ПАСПОРТ ДОСТУПНОСТИ

Муниципальное дошкольное образовательное учреждение
«Детский сад городского округа Стрежевой»
Структурное подразделение «Ромашка»

АКТ ОБСЛЕДОВАНИЯ
объекта социальной инфраструктуры
К ПАСПОРТУ ДОСТУПНОСТИ ОСИ
№ 1

- 1.1. Наименование (вид) объекта: нежилое здание
 1.2. Адрес объекта: 636785 Томская область, г.Стрежевой, 4 мкр.д.432
 1.3. Сведения о размещении объекта:
 - часть здания 2 этажей, 2885,3 кв.м
 - наличие прилегающего земельного участка (имеется)
 1.4. Год постройки здания 1991, последнего капитального ремонта _____ - _____
 1.5. Дата предстоящих плановых ремонтных работ: текущий 2024г.

Фото №1 Лестница наружная на территории группы на 1-этаж

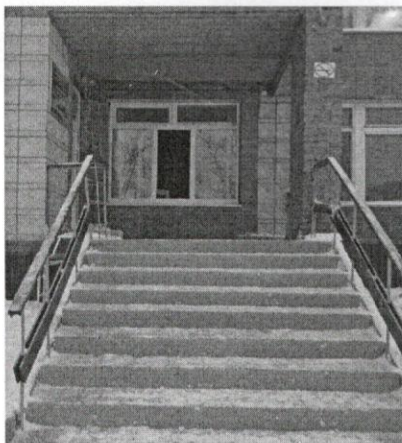
1.3	Лестница (наружная)	есть		1,2, 10, 13, 14, 15,20	1. Ширина проступей колеблется от 0,27 м до 0,35 м (п. 4.1.12); 2. Краевые ступени лестницы не выделены цветом или фактурой, отсутствуют тактильные полосы (п. 4.1.12); 3. Отсутствие антискользящего покрытия (п. 4.1.12);	К, О	Согласно п. 4.1.12 СП 59.13330.2012 «Для открытых лестниц на перепадах рельефа ширину проступей следует принимать от 0,35 до 0,4 м, высоту подступенка - от 0,12 до 0,15 м. Поверхность ступеней должна иметь антискользящее покрытие и быть шероховатой. Краевые ступени лестничных маршей должны быть выделены цветом или фактурой. Перед открытой лестницей за 0,8 - 0,9 м следует предусматривать предупредительные тактильные полосы шириной 0,3 - 0,5 м. п. 4.1.14 «Наружные лестницы и пандусы должны быть оборудованы поручнями»	Ремонт капитальный: 1. Устройство поручней; 2. Приведение в соответствие с нормами существующей лестницы; 3. Рекомендуются выделить краевые ступени цветом и фактурой; 4. Устройство тактильных полос нецелесообразно в связи с климатическими особенностями района.

2.1	Лестница (наружная)	есть	-	№ 1,2, 10, 13, 14, 15, 18, 20	1. Ширина первого марша лестницы 4,5 м, отсутствуют дополнительные разделительные поручни (п. 5.1.2); 2. Боковые края лестницы без бортиков для предотвращения соскальзывания трости (п. 5.2.9);	К, О, С, Г, У	<p>Согласно п. 5.1.2 СП 59.13330.2012 «Наружные лестницы и пандусы должны иметь поручни с учетом технических требований к опорным стационарным устройствам по ГОСТ Р 51261. При ширине лестниц на основных входах в здание 4,0 м и более следует дополнительно предусматривать разделительные поручни.</p> <p>п. 5.2.9 «...Боковые края ступеней, не примыкающие к стенам, должны иметь бортики высотой не менее 0,02 м или другие устройства для предотвращения соскальзывания трости или ноги...»</p> <p>п. 5.2.15 «Вдоль обеих сторон всех пандусов и лестниц, а также у всех перепадов высот горизонтальных поверхностей более 0,45 м необходимо устанавливать ограждения с поручнями».</p> <p>п. 4.1.12 «Краевые ступени лестничных маршей должны быть выделены цветом или фактурой.</p> <p>Перед открытой лестницей за 0,8 - 0,9 м следует предусматривать предупредительные тактильные полосы шириной 0,3 - 0,5 м».</p>	<p>Ремонт капитальный:</p> <p>1. Устройство дополнительных поручней;</p> <p>2. Устройство боковых бортиков на лестницах, не примыкающих к стенам;</p> <p>3. Устройство ограждений с поручнями;</p> <p>4. Рекомендуется выделить краевые ступени цветом и фактурой.</p>

Фото №11 Фойе

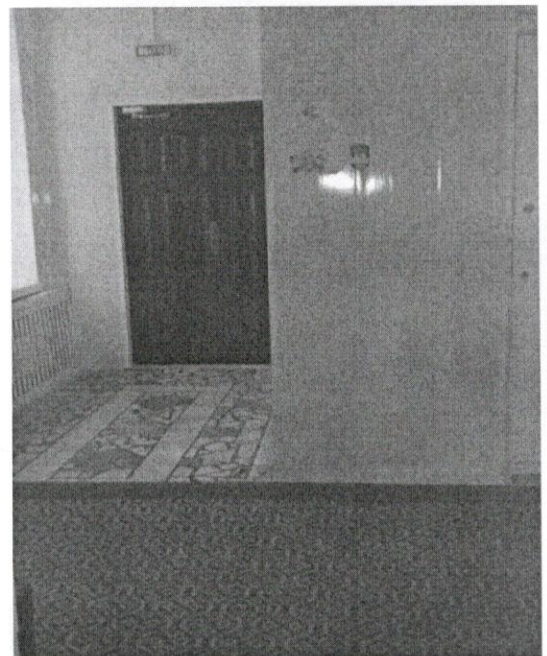
2.4	Дверь (входная)	есть	--	№ 11, 12	1. Вторые входные двери имеют пороги 0,05 м (п. 5.1.4); 2. Отсутствие контрастной маркировки (п. 5.1.5); 3. Отсутствие фиксаторов в положениях «открыто» и «закрыто» (п. 5.1.6).	К, О, С	<p>Согласно п. 5.1.4 СП 59.13330.2012 «Входные двери должны иметь ширину в свету не менее 1,2 м. ... Наружные двери, доступные для МГН, могут иметь пороги. При этом высота каждого элемента порога не должна превышать 0,014 м».</p> <p>п. 5.1.5 Прозрачные двери на входах и в здании, а также ограждения следует выполнять из ударопрочного материала. На прозрачных полотнах дверей следует предусматривать яркую контрастную маркировку высотой не менее 0,1 м и шириной не менее 0,2 м, расположенную на уровне не ниже 1,2 м и не выше 1,5 м от поверхности пешеходного пути.</p> <p>п. 5.1.6 Входные двери, доступные для входа инвалидов, следует проектировать автоматическими, ручными или механическими. Они должны быть хорошо опознаваемы и иметь символ, указывающий на их доступность. Целесообразно применение автоматических распашных или раздвижных дверей (если они не стоят на путях эвакуации).</p> <p>На путях движения МГН рекомендуется применять двери на петлях одностороннего действия с фиксаторами в положениях "открыто" или "закрыто". Следует также применять двери, обеспечивающие задержку автоматического закрывания дверей, продолжительностью не менее 5 секунд. Следует использовать распашные двери с доводчиком (с усилием 19,5 Нм).</p>	<p>Ремонт капитальный:</p> <p>1. Рекомендуется установка дверей на петлях одностороннего действия с фиксаторами в положениях «открыто» и «закрыто», с порогами высотой не более 0,014м. До замены дверей рекомендуется применение аппарели – накладной конструкции через препятствие для проезда инвалида на кресле-коляске;</p> <p>2. Нанесение контрастной маркировки на прозрачных полотнах дверей.</p>

2.5	Тамбур	есть	--	№ 11	1. Отсутствие предупреждающих тактильных средств для слепых перед дверями (п. 5.2.3)	К, О, С, Г, У	<p>Согласно п. 5.2.3 СП 59.13330.2012 «Участки пола на путях движения на расстоянии 0,6 м перед дверными проемами и входами на лестницы, а также перед поворотом коммуникационных путей должны иметь тактильные предупреждающие указатели и/или контрастно окрашенную поверхность в соответствии с ГОСТ Р 12.4.026. Рекомендуется предусматривать световые маячки».</p>	<p>Ремонт текущий:</p> <p>1. Рекомендуется нанесение тактильных средств за 0,6 м перед дверными проемами.</p>
	ОБЩИЕ требования к зоне	есть	--	--	1. Отсутствие приспособленного для МГН входа в здание (п. 5.1.1).	К, О, С, Г, У	<p>Согласно п.5.1.1 СП 59.13330.2012 «В здании должен быть как минимум один вход, доступный для МГН, с поверхности земли и из каждого доступного для МГН подземного или надземного уровня, соединенного с этим зданием».</p>	<p>Технические решения невозможны - организация помощи сотрудника (На данный момент имеется</p>

Фото №14 Запасной выход с

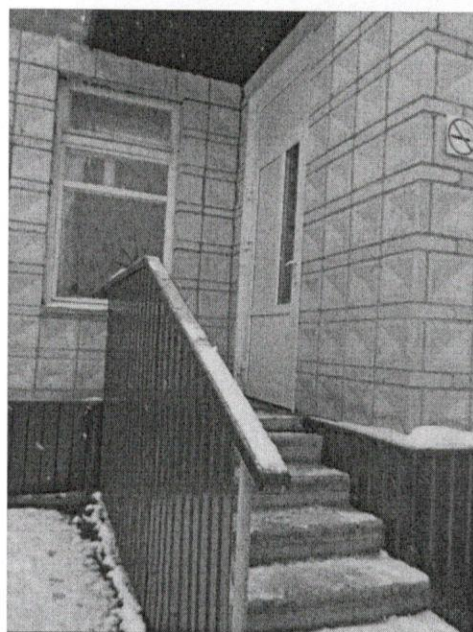
3.6	Пути эвакуации (в т.ч. зоны безопасности)	есть		№ 1,2, 13--20, 26	1. Пути эвакуации невозможно приспособить для своевременной эвакуации всех категорий МГН. Отсутствие зоны безопасности (п. 5.2.27, п. 5.2.29).	К, О, С, Г, У	Согласно п. 5.2.27 СП 59.13330.2012 «Если по расчету невозможно обеспечить своевременную эвакуацию всех МГН за необходимое время, то для их спасения на путях эвакуации следует предусматривать зоны безопасности, в которых они могут находиться до прибытия спасательных подразделений, либо из которых они могут эвакуироваться более продолжительное время и (или) спастись самостоятельно по прилегающей незадымляемой лестничной клетке или пандусу. Предельно допустимые расстояния от наиболее удаленной точки помещения для инвалидов до двери в зону безопасности должны быть в пределах досягаемости за необходимое время эвакуации»; п. 5.2.29 «Зона безопасности должна быть запроектирована в соответствии с требованиями СП 1.13130 в отношении конструктивных решений и применяемых материалов. Зона безопасности должна быть отделена от других помещений и примыкающих коридоров противопожарными преградами, имеющими пределы огнестойкости: стены, перегородки, перекрытия - не менее REI 60, двери и окна - первого типа. Зона безопасности должна быть незадымляемой. При	Ремонт капитальный, следует рассмотреть возможность устройства зоны безопасности, для чего необходима разработка проектной документации.

Фото №21 Путь движения на территорию со стороны д.434

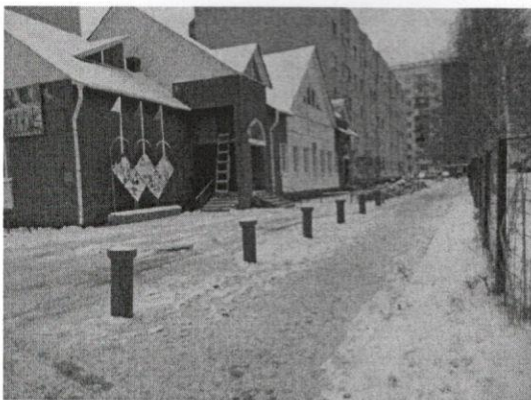
1.2	Путь (пути) движения на территории	есть	--	№ 21, 23, 24	1. Частичное отсутствие бордюрных пандусов, перепад высот в местах съезда на проезжую часть превышает 0,015 м (п. 4.1.8). Высота бордюров и бортовых камней не соответствует нормам. Текущая высота колеблется от 0,06 м до 0,1 м; 2. Частичное отсутствие тактильных средств для слепых (п. 4.1.10).	К, О, С	Согласно п. 4.1.8 СП 59.13330.2012 «При устройстве съездов с тротуара на транспортный проезд уклон должен быть не более 1:12, а около здания и в затесненных местах допускается увеличивать продольный уклон до 1:10 на протяжении не более 10 м. Бордюрные пандусы на пешеходных переходах должны полностью располагаться в пределах зоны, предназначенной для пешеходов, и не должны выступать на проезжую часть. Перепад высот в местах съезда на проезжую часть не должен превышать 0,015 м». п. 4.1.9 «Высоту бордюров по краям пешеходных путей на территории рекомендуется принимать не менее 0,05 м. Перепад высот бордюров, бортовых камней вдоль эксплуатируемых газонов и озелененных площадок, примыкающих к путям пешеходного движения, не должен превышать 0,025 м». п. 4.1.10 «Тактильные средства, выполняющие предупредительную функцию на покрытии пешеходных путей на участке, следует размещать не менее чем за 0,8 м до объекта информации или начала опасного участка, изменения направления движения, входа и т.п. Ширина тактильной полосы принимается в пределах 0,5 - 0,6 м».	Ремонт текущий: 1. Устройство бордюрных пандусов, перепад высот в местах съезда на проезжую часть не должен превышать 0,015 м; 2. Приведение в соответствие с нормами перепадов высот бордюров и бортовых камней; 3. Устройство тактильных средств не целесообразно в связи с климатическими особенностями района.

Поэтажные планы

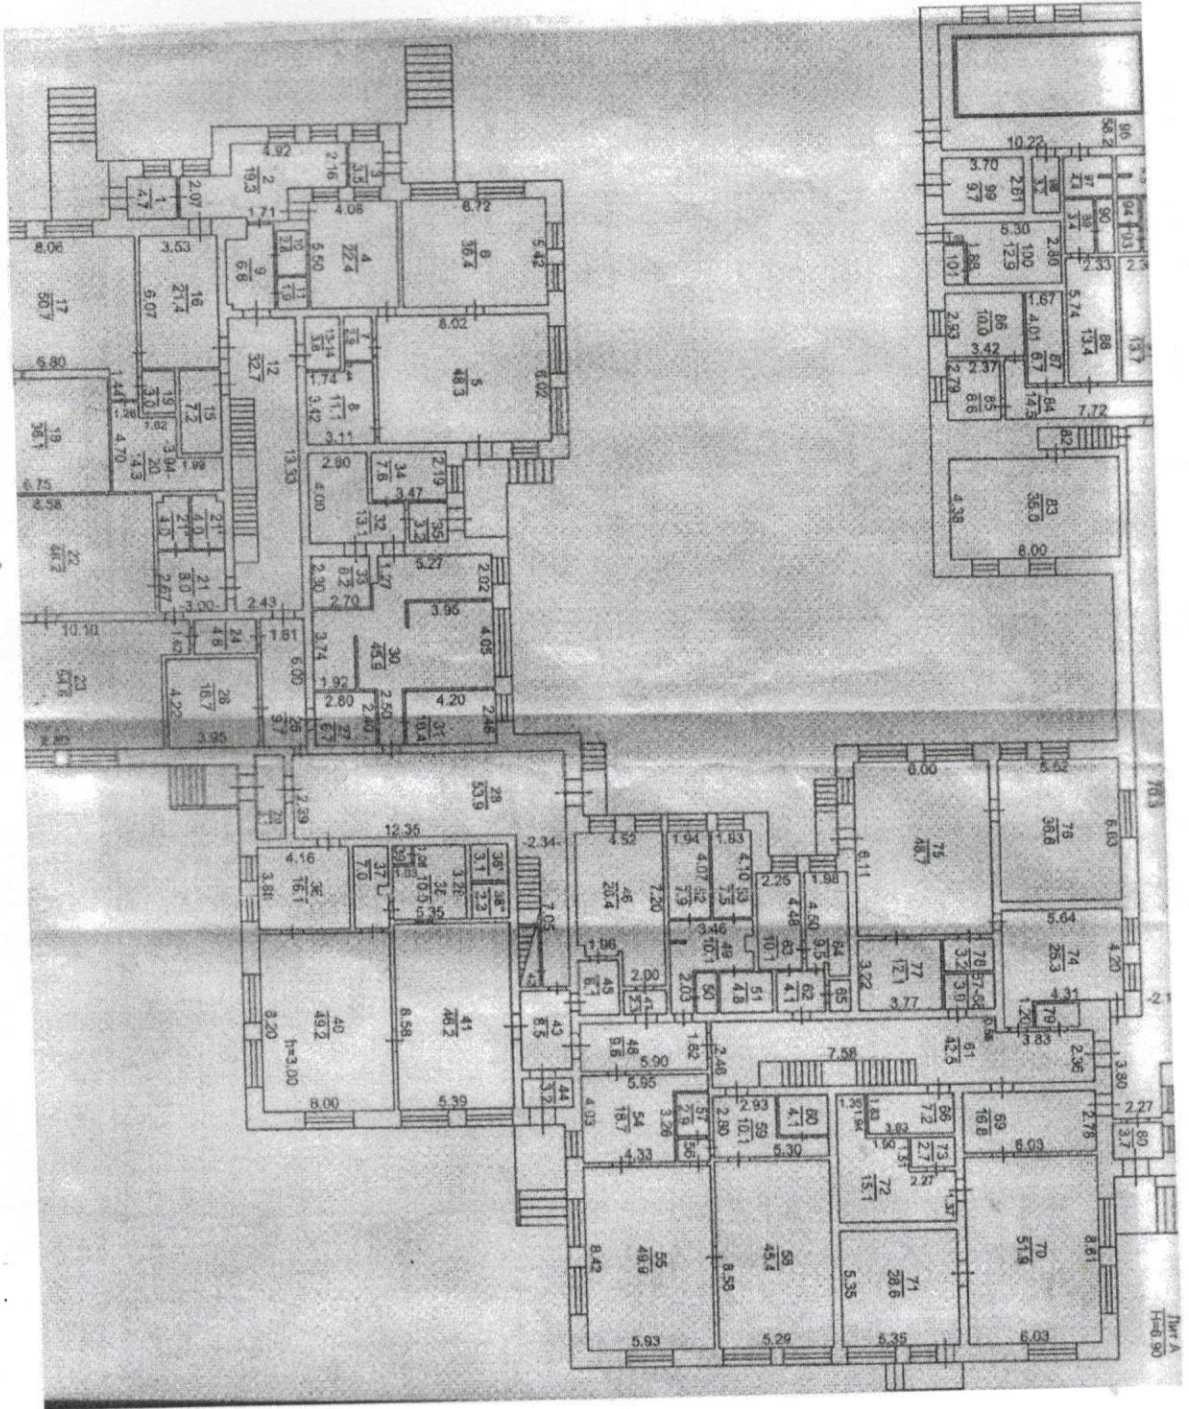
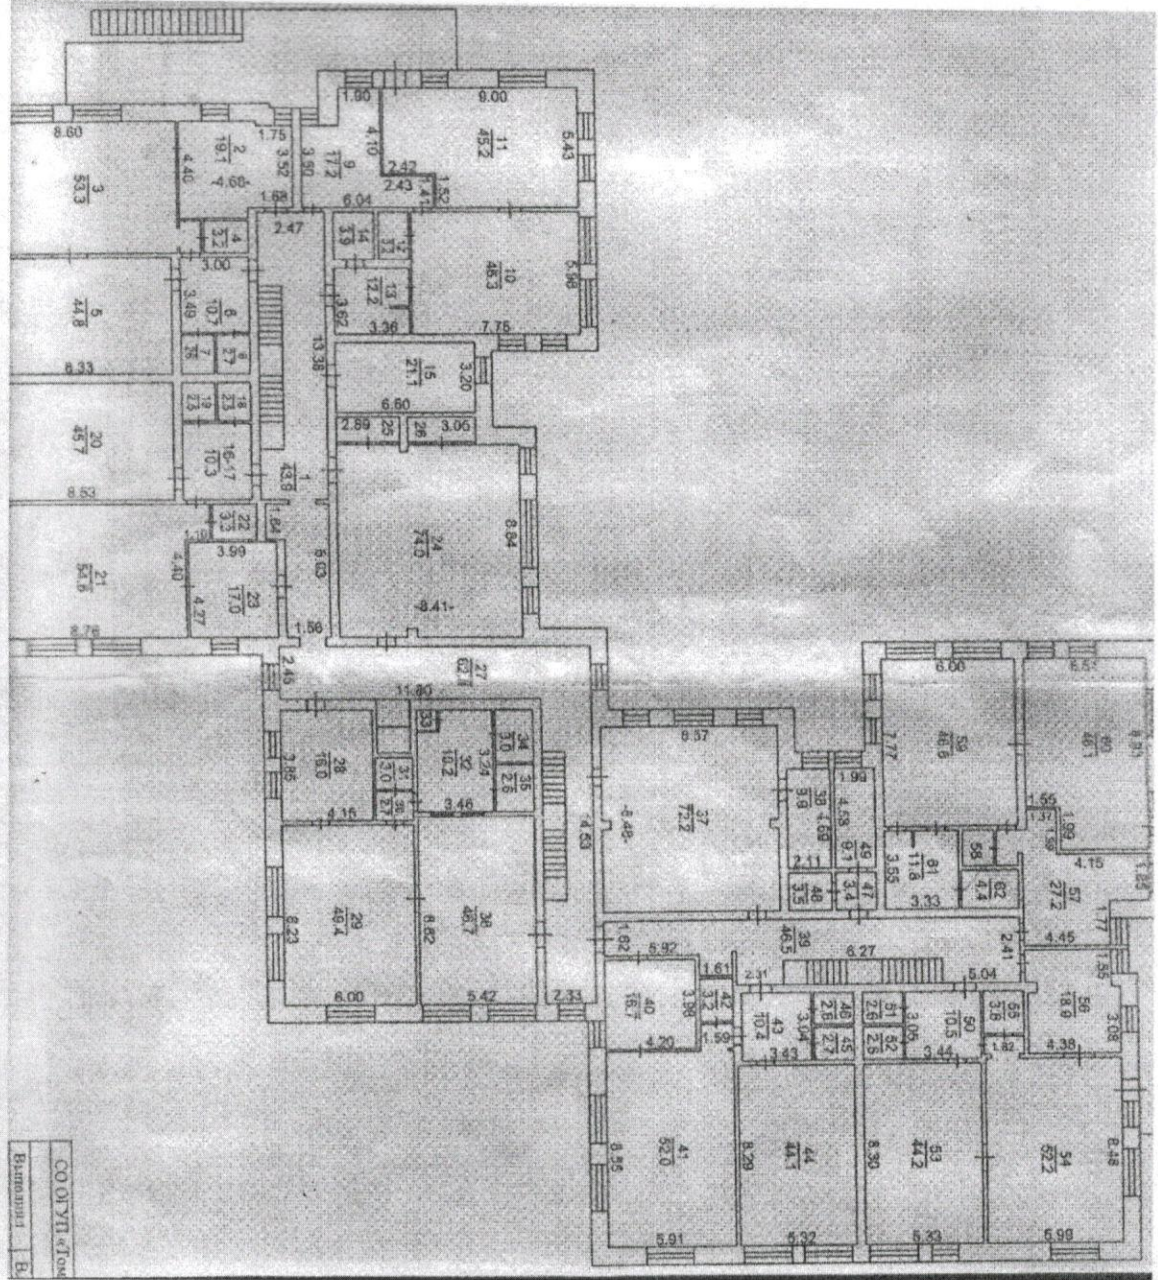
3.2	Лестница (внутри здания)	есть	план 1-го этажа (4) план 2 этажа (14)	№ —	Согласно свода правил СП 59.13330.2012 "СНиП 35-01-2001. Доступность зданий и сооружений для маломобильных групп населения" выявлены следующие замечания: 1. Лестница с открытыми ступенями без подступенка и боковых бортиков (п. 5.2.9); 2. Отсутствие тактильных напольных указателей (п. 5.2.12); 3. Отсутствие поручней с двух сторон на всем продолжении лестницы (п. 5.2.15); 4. Отсутствие рельефных	К, О, С, Г, У	Согласно п. 5.2.9 СП 59.13330.2012 «Боковые края ступеней, не примыкающие к стенам, должны иметь бортики высотой не менее 0,02 м или другие устройства для предотвращения соскальзывания трости или ноги. Ступени лестниц должны быть с подступенком. Применение открытых ступеней (без подступенка) не допускается»; п. 5.2.12 «Следует применять различный по цвету материал ступеней лестниц и горизонтальных площадок перед ними. ... Тактильные напольные указатели перед лестницами следует выполнять по ГОСТ Р 52875»; п. 5.2.15 «Вдоль обеих сторон всех пандусов и лестниц, а также у всех перепадов высот горизонтальных поверхностей более 0,45 м необходимо устанавливать ограждения с поручнями. Поручни следует располагать на высоте 0,9 м (допускается от 0,85 до 0,92 м)»; п. 5.2.16 «На верхней или боковой, внешней по отношению к маршу, поверхности поручней перил должны предусматриваться рельефные обозначения этажей, а также	Ремонт капитальный. Проведение ремонта нецелесообразно, ввиду высоких финансовых затрат и изменения конструкции лестницы. Рекомендуется выделить отдельную зону оказания услуг, оборудованную для МГН, в фойе первого этажа.

5.1	Туалетная комната	есть	план 1-го этажа план 2-го этажа	№ — — —	<p>1. Туалетная комната не соответствует требованиям универсальной кабины, доступной для всех категорий граждан (размеры кабины, отсутствие крючков, поручней, штанг, поворотных или откидных сидений, двухсторонней связи с дежурным, аварийного освещения) (п. 5.3.3);</p> <p>2. Порог высотой в 0,03 м (п. 5.2.4).</p>	К, О, С, Г, У	<p>Согласно п. 5.3.3 СП 59.13330.2012 «Доступная кабина в общей уборной должна иметь размеры в плане не менее, м: ширина - 1,65, глубина - 1,8, ширина двери - 0,9. В кабине рядом с унитазом следует предусматривать пространство не менее 0,75 м для размещения кресла-коляски, а также крючки для одежды, костылей и других принадлежностей. В кабине должно быть свободное пространство диаметром 1,4 м для разворота кресла-коляски. Двери должны открываться наружу.</p> <p>В универсальной кабине и других санитарно-бытовых помещениях, предназначенных для пользования всеми категориями граждан, в том числе инвалидов, следует предусматривать возможность установки откидных опорных поручней, штанг, поворотных или откидных сидений. Размеры универсальной кабины в плане не менее, м: ширина - 2,2, глубина - 2,25.</p> <p>Один из писсуаров следует располагать на высоте от пола не более 0,4 м или применять писсуар вертикальной формы. Следует применять унитазы, имеющие опору для спины»;</p> <p>п. 5.2.4 «Дверные проемы в помещения, как правило, не должны иметь порогов и перепадов высот пола. При необходимости устройства порогов их высота или перепад высот не должен превышать 0,014 м».</p>	<p>Ремонт капитальный:</p> <p>1. рекомендуется приспособление под универсальную кабину с/у на 1-м этаже;</p> <p>2. установка двери без порога. До замены двери рекомендуется применение аппарели – накладной конструкции через препятствие для проезда инвалида на кресле-коляске.</p>
